Tárgy: A Budapest Hegyvidék XII. kerület Városrendezési és Építési Szabályzat, valamint a Fogaskerekű vasút Kerületi Építési Szabályzatának módosítása

314/2012. (XI. 8.) Korm. rendelet szerinti tárgyalásos eljárás
(„Hibajavítás”)

Összefoglaló értékelés, problémaelemzés átnézeti térképpel

1. Csörsz u. 12. és 14-16. (7912, 7911/2 hrsz.)

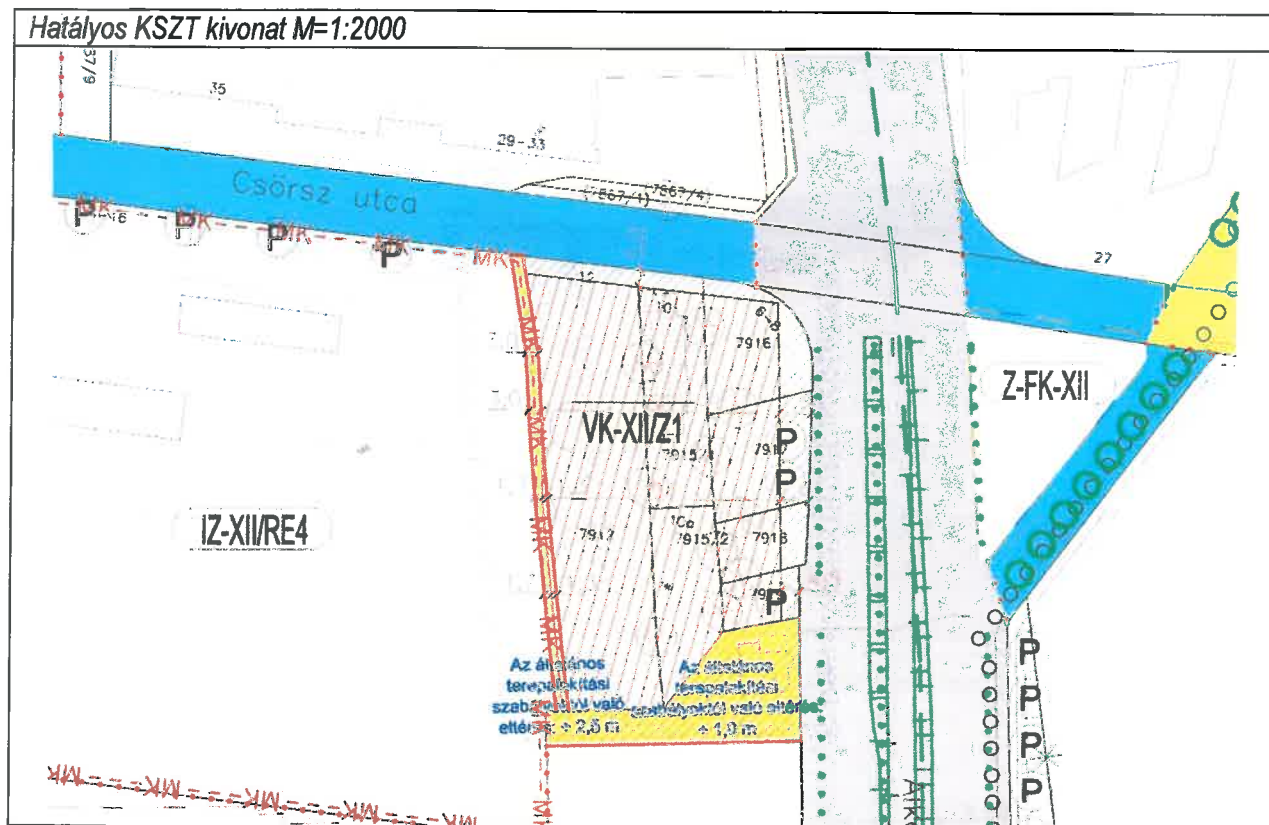
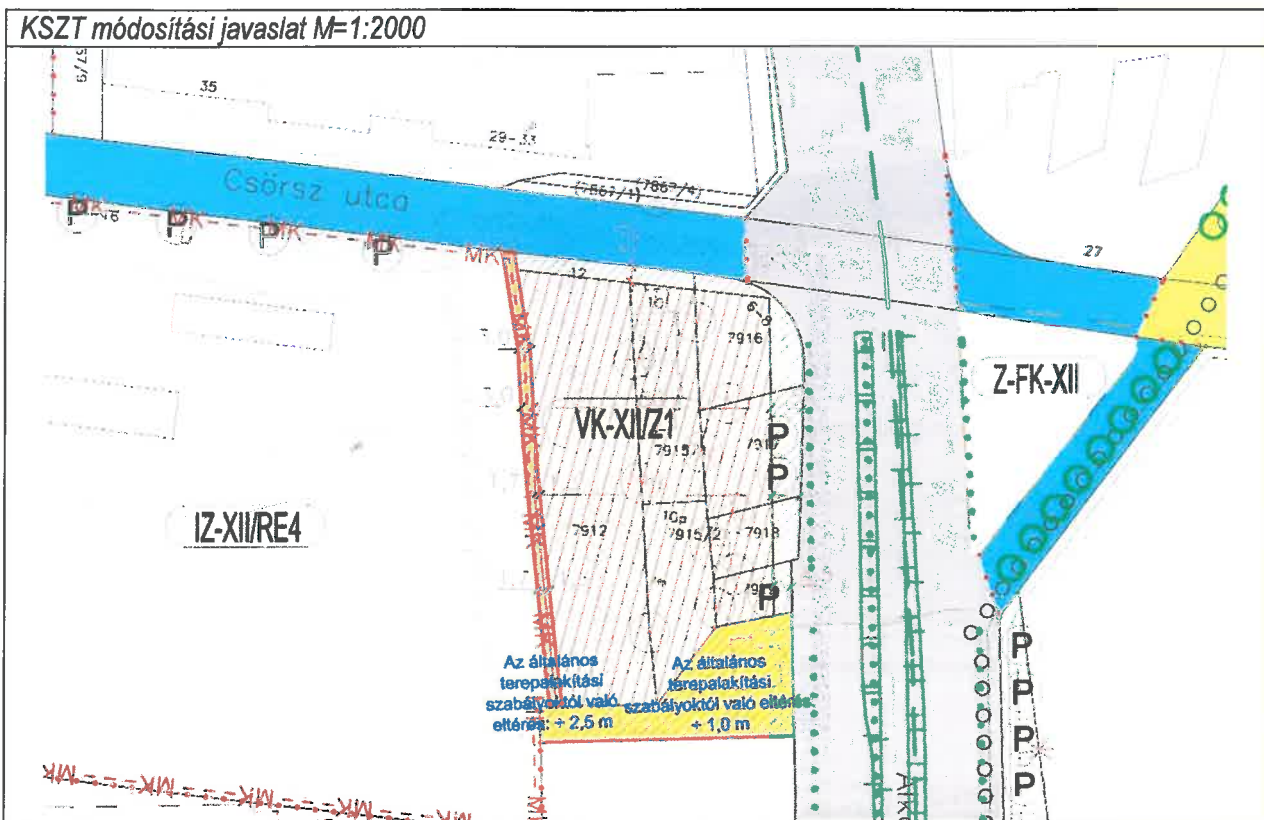
Az Alkotás utca – Csörsz utca sarkán lévő terület városképi, építészeti városrendezési hasznosításának-beépítésének tisztázására meghívásos építészeti pályázat került lebonyolításra (2011). A környező területek beépítéséhez illeszkedő módon a pályázat eredményeként született ajánlásokra és a kerület fejlesztési célkitűzéseire alapozva került kidolgozásra a szabályozás. Ennek megfelelően a Fővárosi Önkormányzat a 77/2012. X.18.) Főv. Kgy. rendeletével jóváhagyta az IZ keretövezet módosítását VK keretövezetre. Ezt követően a pályázat megállapításait figyelembe véve, a fejlesztés megvalósítása érdekében a XII. kerület Hegyvidéki Önkormányzat 2014. augusztusában megalkotta a terület szabályozását meghatározó építési szabályzatot és szabályozási tervet .

Rajztechnikai hiba miatt azonban – a pályázatban is meghatározott – városszerkezetileg kedvező gyalogos kapcsolat kiszabályozása rosszul került feltüntetésre, mivel a "gyalogos út" övezet helyett, "forgalomcsillapítható úthálózati" elemként lett jelölve a szabályozási terven.

Javasoljuk a gyalogos kapcsolat kiszabályozásának megfelelő "gyalogos út" jelkulcs használatát.

2. Gyógyfű u. 25-27, 33., 35. (6986/6, 6995, 6996, 6997 hrsz.)

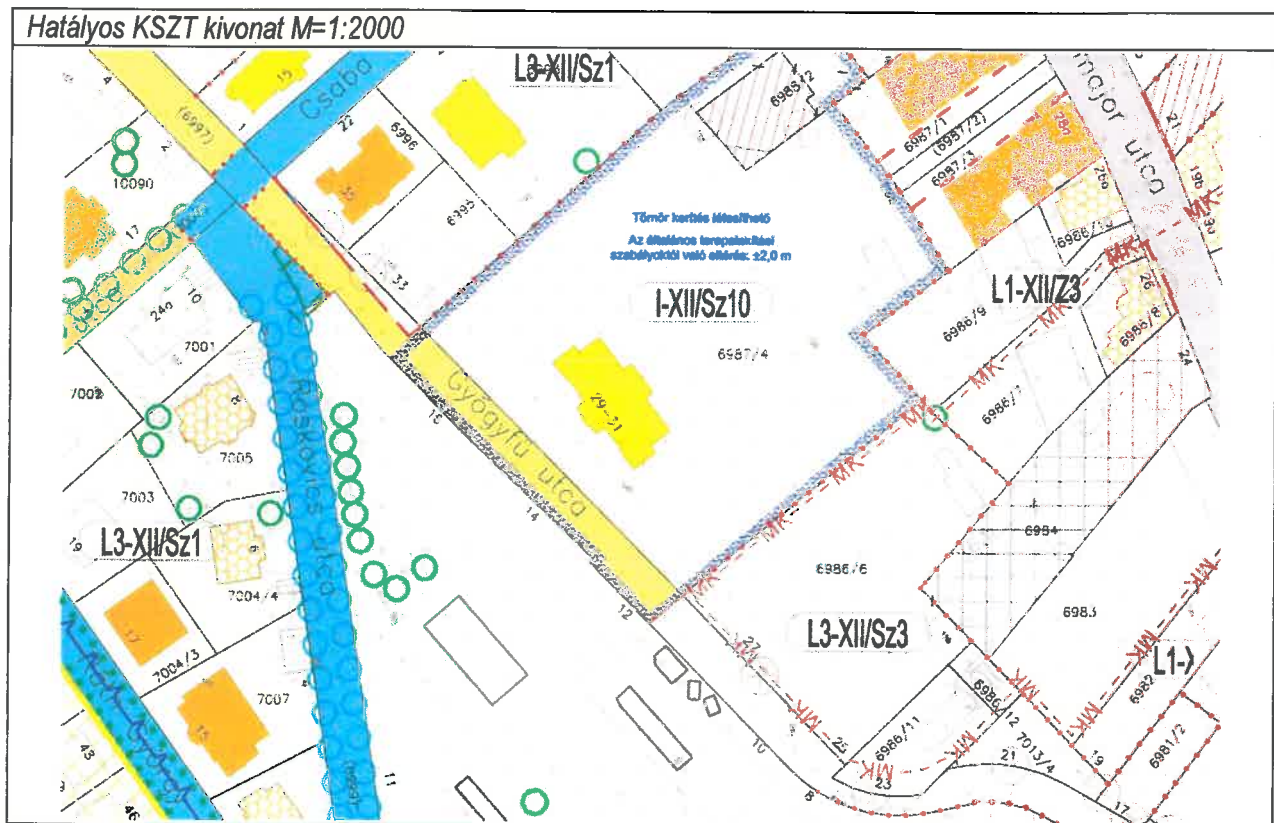
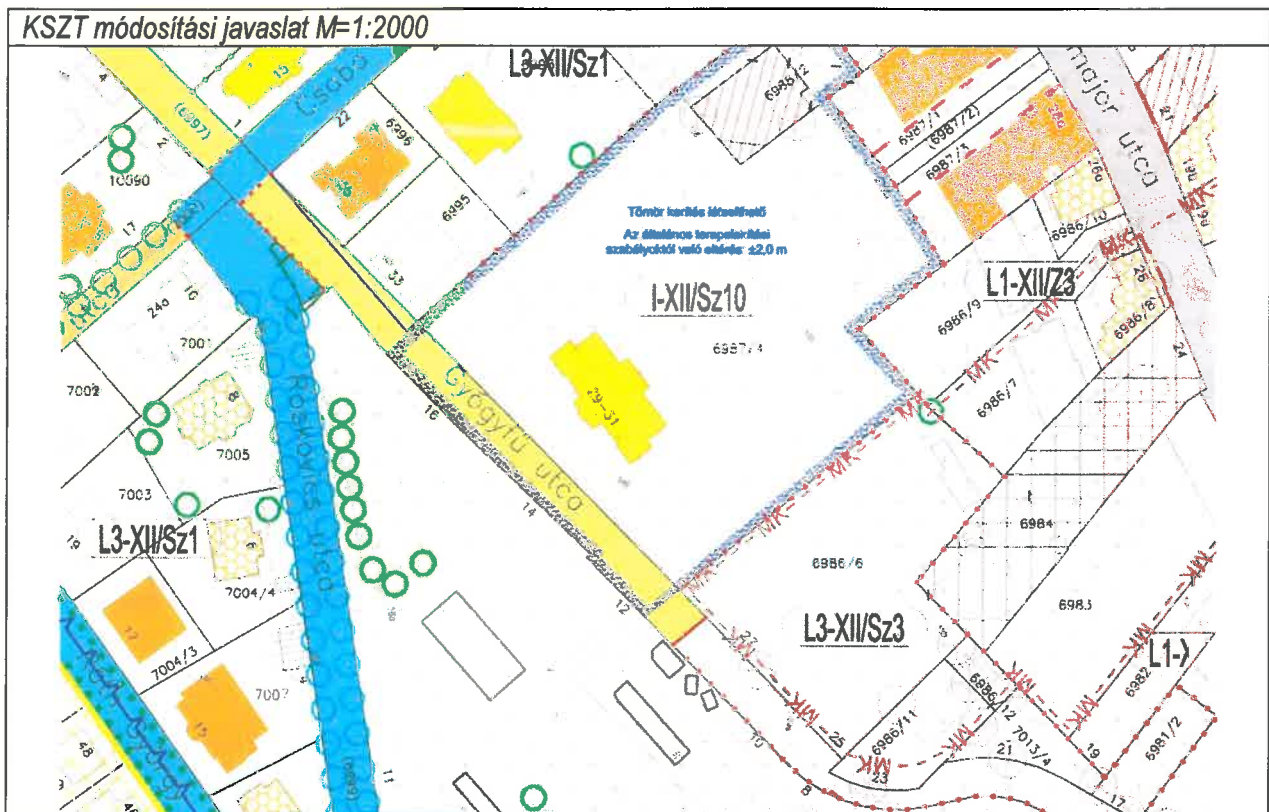
- A hatályos szabályozási terv megszüntette a Gyógyfű utca egy részének közterületi besorolását. A telekalakítási javaslat megvalósulásáig azonban indokolt a Gyógyfű utca „megtartása” további 10,0 méteres szakaszon.
- Rajztechnikai hiba miatt a szabályozási terv nem tartalmaz övezeti határt a Gyógyfű utca megszüntetett részén, a L3-XII/Sz3 és K-EÜ-XII/11 övezetek között. Cél a hiányzó övezethatár pótlása.
- A 6996 6995 hrsz-ú ingatlanok és a Gyógyfű utca határán a Szabályozási terv „feltételes szabályozási vonal” és „bontandó közterületen lévő kerítés” jelkulcsi elemet is tartalmaz, mely elemeknek használata együttesen nem értelmezhető. Cél a magánterület és közterület határának pontosítása.

Javasoljuk a Gyógyfű utca szabályozásának módosítását, miszerint a „forgalomcsillapítható úthálózat” övezet jelölését további 10,0 méteres szakaszon.

Javasoljuk továbbá az L3-XII/Sz3 és K-EÜ-XII/11 övezetek közötti övezethatár pótlását, valamint a 6996, 6995 hrsz-ú ingatlanok és a Gyógyfű utca határán javasoljuk a földhivatali alaptérkép szerinti közterületi nagyság visszaállítását, tehát a „feltételes szabályozási vonal” törlését. A „bontandó közterületen lévő kerítés” jelkulcsi elemet megtartása javasolt.

3. Eötvös út 40., 42-44., 46., 48., 50., 52-56., 58., 60. és Távcső u. (9139/6, 9134/2, 9133/5, 9129/3, 9128/2, 9126/2, 9124/2, 9123 és 9116/3 hrsz.)

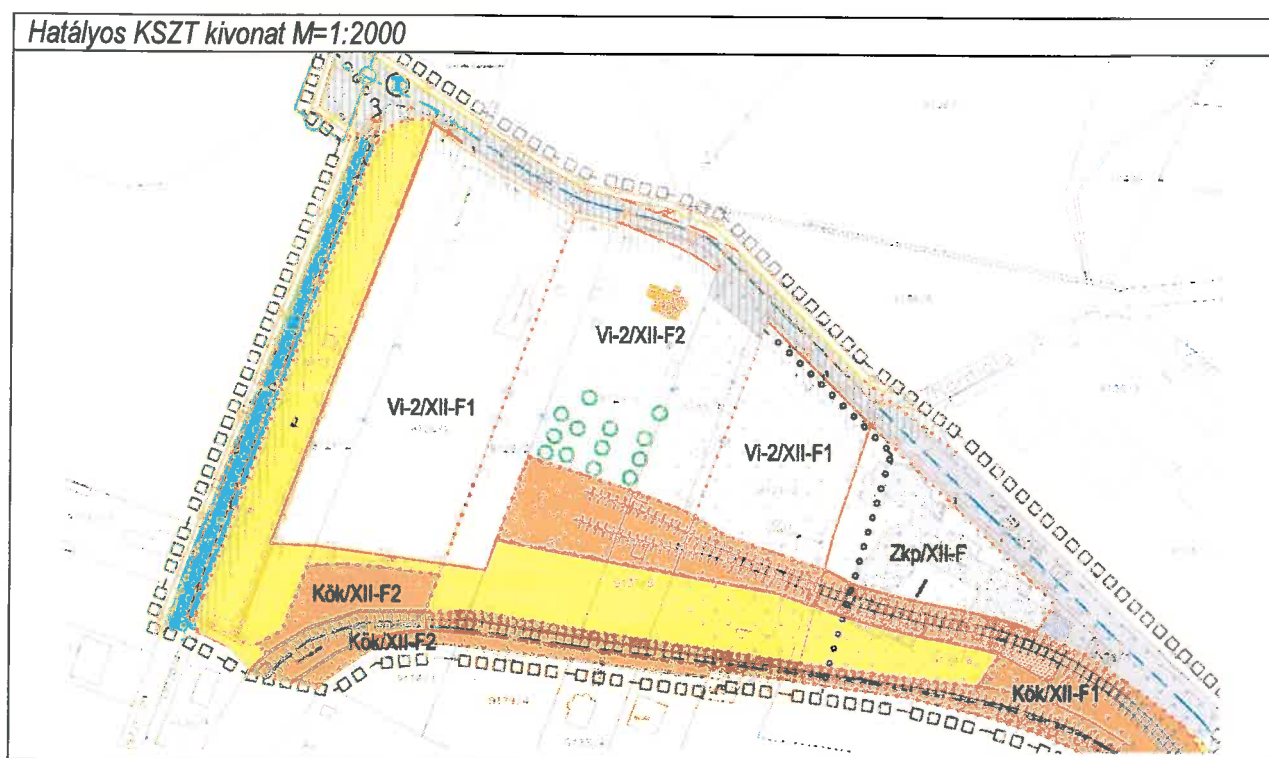
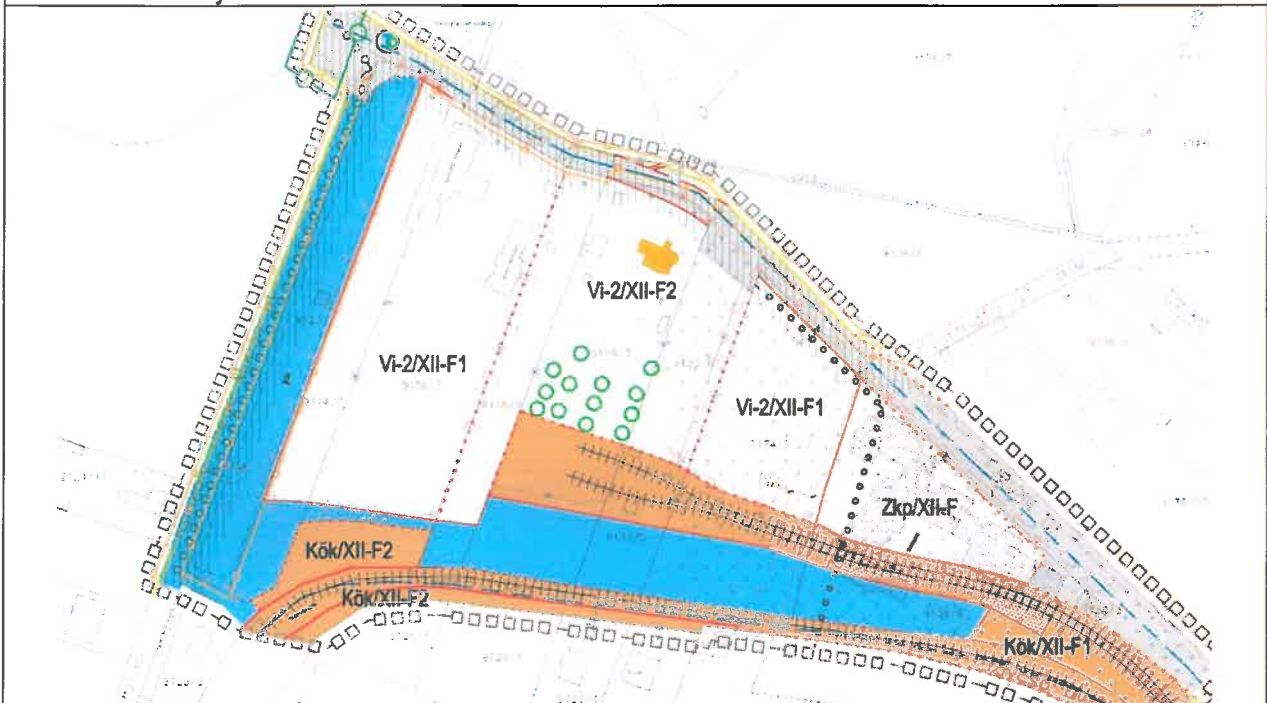
A 2015. november 19-én elfogadott Fogaskerekű vasút szabályozási tervében a fogaskerekű tervezett felső végállomásánál kiszabályozott közlekedési terület rajztechnikai hiba miatt "Vegyeshasználatú út" övezetbe lett sorolva. Az előzetes tervek alapján ez az új közlekedési terület fogja kiváltani a meglévő Eötvös utat, ezzel együtt az ott közlekedő tömegközlekedési járatok is ezen az új szakaszon fognak közlekedni.

A Fogaskerekű vasút Kerületi Építési Szabályzata (a továbbiakban: KÉSZ) a vegyeshasználatú utakkal kapcsolatban kimondja, hogy az övezet területén tömegközlekedési járatok nem üzemeltethetők.

Cél a kiszabályozott útszakaszon tömegközlekedési járatok közlekedésének biztosítása, így javasoljuk a közlekedési terület "Kiszolgáló út" övezetbe történő átsorolását.

4. Németvölgyi út 53/c. - 8398/28 hrsz.

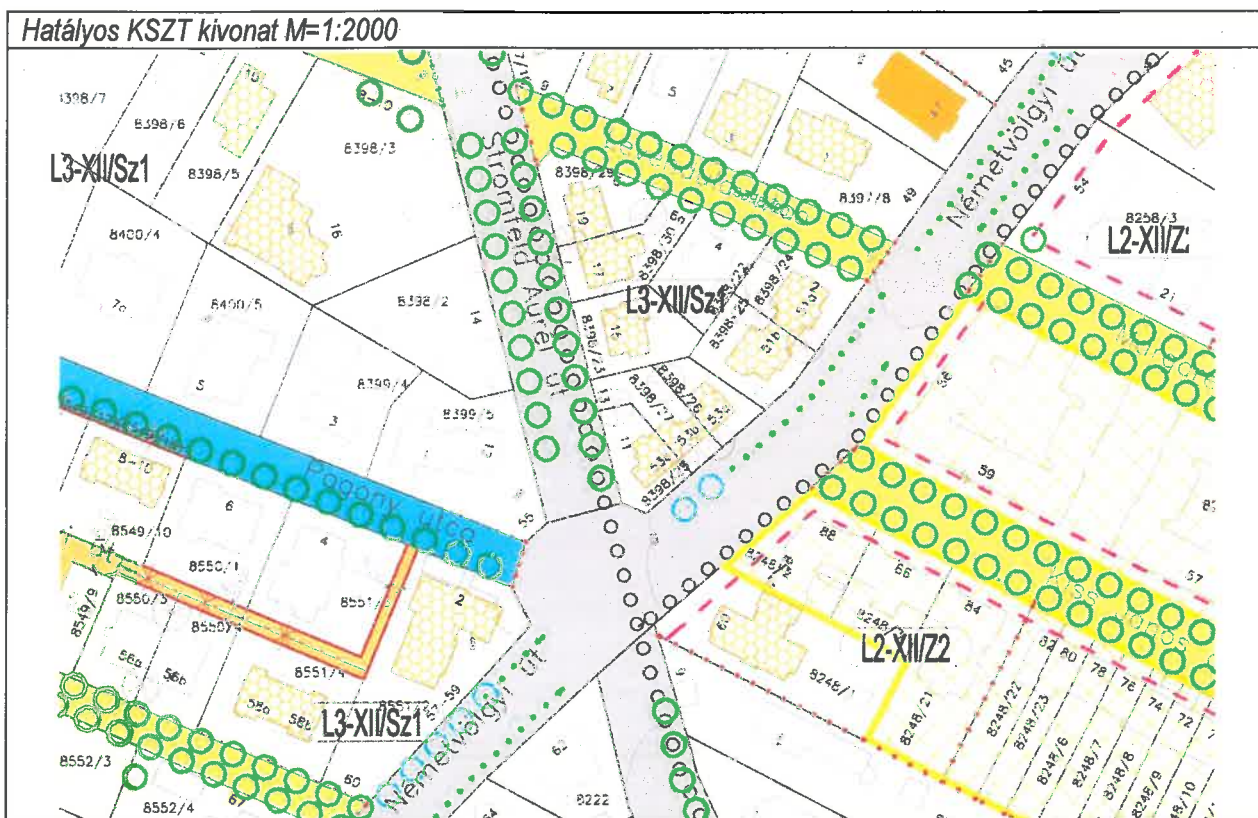
Rajztechnikai hiba miatt az érintett ingatlanon a Szabályozási Tervlapról lemaradt a "max. 3,0 m magas tömör kerítés létesítendő" szöveges jelkulcsi elem. Az ingatlan előtti közterületen kiépített körforgalom miatt a közúti közlekedés közelebb került az érintett ingatlanon található épülethez, így az ott közlekedő buszjáratok jelentős zaj és fényterhelést okoz az ingatlanon lakóknak.

A tömegközlekedés negatív zaj és fényterhelési hatásának megszüntetésére javasoljuk az ingatlanon a "max. 3,0 m magas tömör kerítés létesítendő" szöveges jelkulcsi elem feltüntetését.
